DODATEK č. 1

ke Smlouvě o dílo ze dne 22. 8. 2024
(dále jen „Dodatek“)

na zhotovení díla „**II/327 Zábědov – Nový Bydžov – Cyklostezka Nový Bydžov – PZ Zábědov a Cyklostezka Nový Bydžov – Zábědov – podél ČSPH**“.

Změna stavby č. ZBV 01 Změna materiálu sanační vrstvy

PROTOKOL č. 7205/KZ/3/2025 o kontrole hutnění

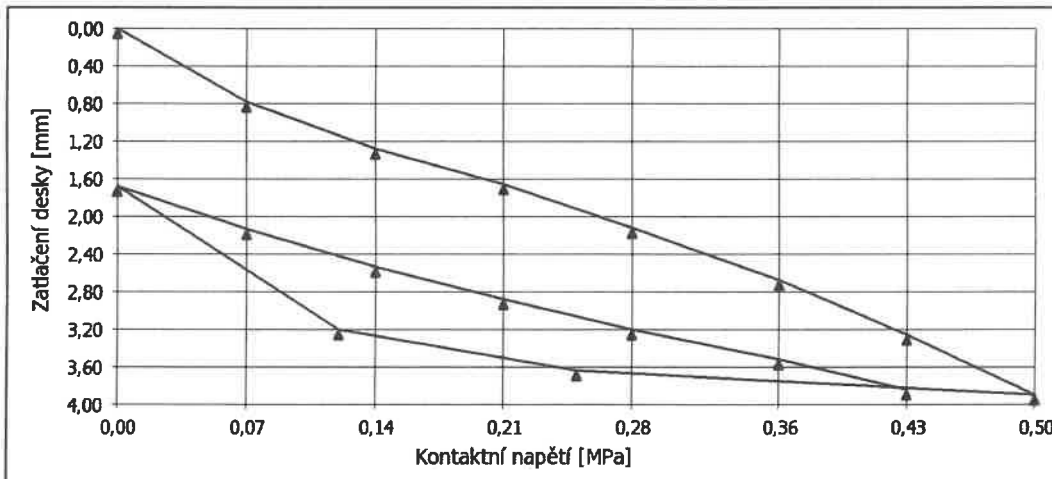
Změnový list			
Název Stavby dle SoD: II/327 Zábědov - Nový Bydžov - Cyklostezka Nový Bydžov - PZ Zábědov a Cyklostezka Nový Bydžov - Zábědov - podél ČSPH		Číslo SO/PS / / pořadí Změny SO/PS: SO 110/01	Číslo ZBV 01
Název stavebního objektu/provozního souboru (SO/PS): SO 110 - Společná stezka pro chodce a cyklisty			
Strany smlouvy o dílo 955/47R/2024 na realizaci uvedené Stavby uzavřené dne 29.7.2024 Objednatel: Město Nový Bydžov se sídlem Masarykovo náměstí 1, 504 01 Nový Bydžov Zhotovitel: Chládek a Tintěra, Pardubice a.s., K Vápence 2677, Zelené Předměstí, 530 02 Pardubice			
<u>Přílohy Změnového listu:</u> Soupis prací 2 počet listů		<u>Příjemce</u> Za objednatele: Ing. Leoš Mendl	
Iniciátor Změny: Zhotovitel Popis změny:			
Na navržené sanované zemní pláni z materiálu ŠD 0/32 byla provedena statická zatěžovací zkouška s nevyhovujícím výsledkem. Zhotovitel navrhuje variaci v podobě změny materiálu do aktivní zóny nově z betonového recyklátu 0/63 v tl. 0,300 m. Bylo provedeno vzorové pole z betonového recyklátu a na něm provedena statická zatěžovací zkouška s vyhovujícím výsledkem.

první zatěžovací cyklus $E_{def,1}$ [MPa]	33,0
druhý zatěžovací cyklus $E_{def,2}$ [MPa]	45,7
poměr $E_{def,2} / E_{def,1}$	1,38

PROTOKOL č. 7206/KZ/3/2025
o kontrole hutnění

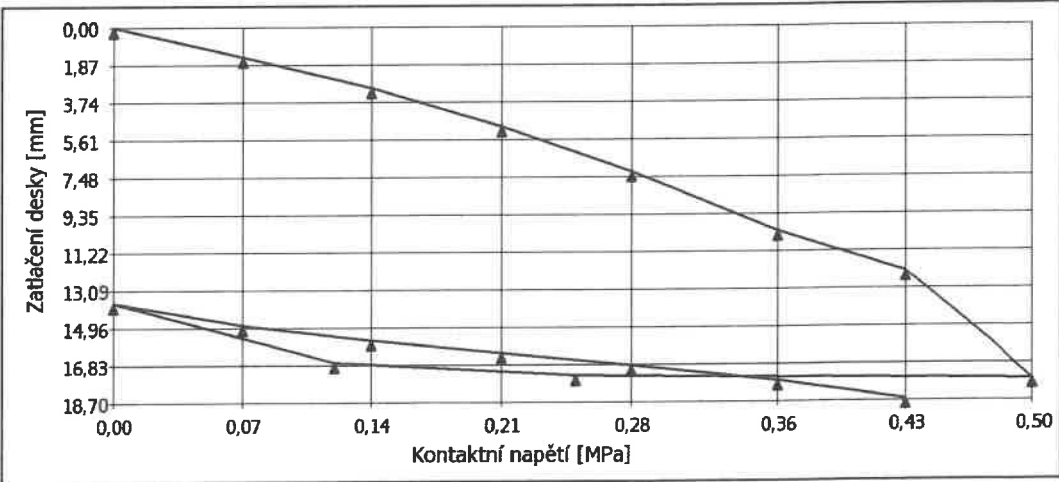
Objednatel zkoušky: Chládek a Tintěra, Pardubice a.s.
K Vápence 2677, 530 02 Pardubice
Stavba: II/327 Zábědov - Nový Bydžov, město
Objekt: SO 110 Společná stezka pro chodce a cyklisty
Konstrukční vrstva: sanace aktivní zóny - zemní plášť
Materiál: ŠD 0/32
Staničení zkoušky: km 0,560
Číslo lab. deníku: -

první zatěžovací cyklus $E_{def,1}$ [MPa]	6,9
druhý zatěžovací cyklus $E_{def,2}$ [MPa]	20,9
poměr $E_{def,2} / E_{def,1}$	3,01
